# DIFFÉRENCES VISUELLES SUR LE GALET TENDEUR 55766

INFORMATION TECHNIQUE N° 1963

N°	Réf. RUVILLE	N° OE
1.	55766	03G 109 243

Image 1 : 55766 (ancienne version)

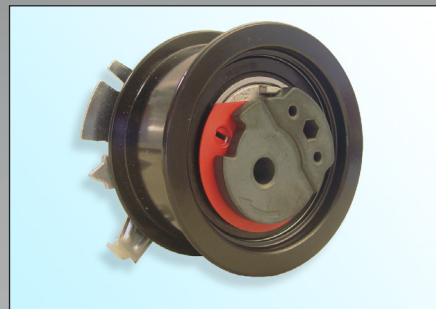
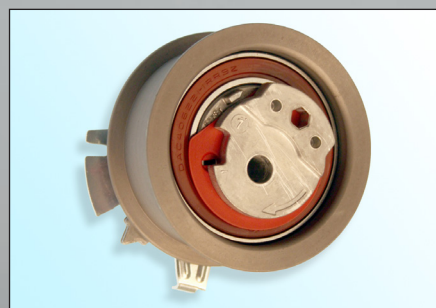
Dans le cadre de l'amélioration constante de nos produits, le galet tendeur 55766 a été modifié.

- Excentrique en métal fritté
- Traitement de surface E-Coat (noir)
- Joint de roulement noir

- Excentrique en Aluminium moulé
- Traitement de surface Zinc-Phosphore (Marron clair)
- Joint de roulement marron ou noir

L'ancienne version du galet tendeur peut toujours être utilisée et être montée selon les instructions du constructeur!  
Lors du montage de la nouvelle version du galet tendeur, faire attention à ne pas endommager la couche de traitement de surface!
